DSO-226-4/18

**W odpowiedzi na skierowane do Sądu Okręgowego w Łomży wnioski i pytania dotyczące treści specyfikacji istotnych warunków zamówienia w postępowaniu DSO-226-4/18 prowadzonym w trybie przetargu nieograniczonego, którego przedmiotem zamówienia jest dostawa centralnych UPS-ów dla Sądu Okręgowego w Łomży, Sądu Rejonowego w Grajewie, Sądu Apelacyjnego w Białymstoku, Sądu Okręgowego w Olsztynie, Sądu Rejonowego w Białymstoku i Sądu Rejonowego w Łomży, informuję:**

# ZESTAWIENIE ROZDZIELNICY 4DK

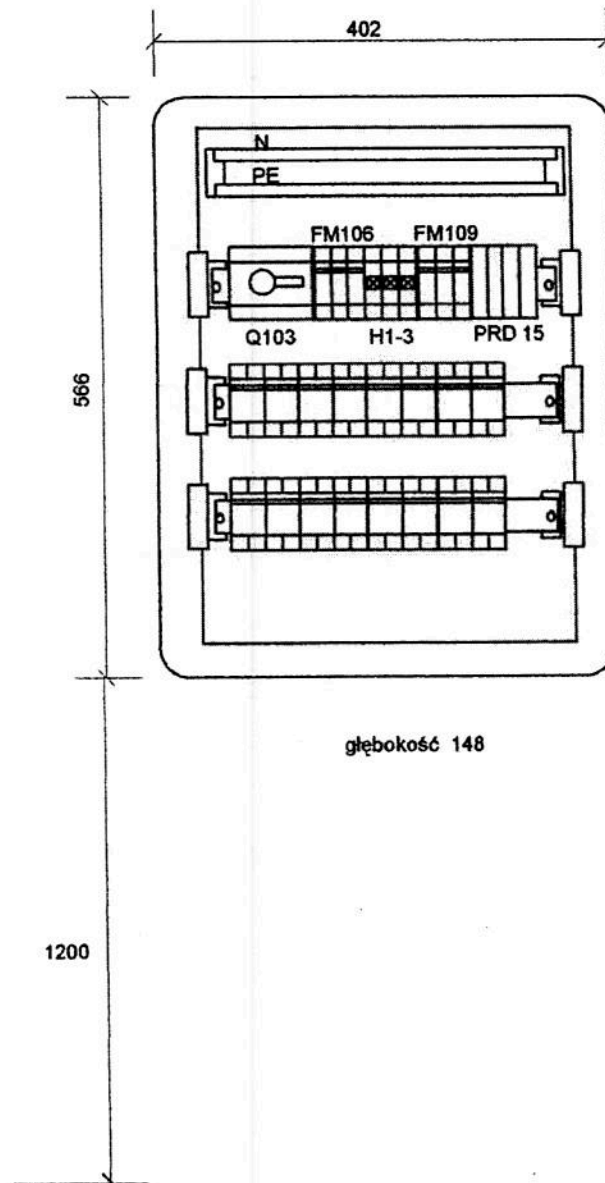
Część V rozdz. II, pkt. II.2 - prosimy o opis lub szkic trasy kablowej dotyczącej wymiany przewodu dostarczającego energię z UPS z podaniem długości przewodów do instalacji z wyszczególnieniem ewentualnych przewiertów przez ściany i stropy oraz załączenie schematu rozdzielni 4DK przewidzianej do modernizacji.

Planowana odległość umiejscowienia nowego zasilacza UPS od rozdzielni 4DK będzie wynosić od 2 do 3 m. Jedyne przewiert konieczny do wykonania (a raczej do powiększenia) to wyjście z rozdzielni 4DK do pomieszczenia serwerowni. Trasa kablowa może zostać ułożona luzem, bez

konieczności przygotowywania kanałów instalacyjnych czy kucia ścian. Prognozowana długość przewodów:

- 5 m zasilanie UPS z rozdzielni 4DK,
- 5 m wyjście z UPS do rozdzielni 4DK.

Schematy rozdzielni 4DK – stanowią Załącznik nr 1 do niniejszego dokumentu.
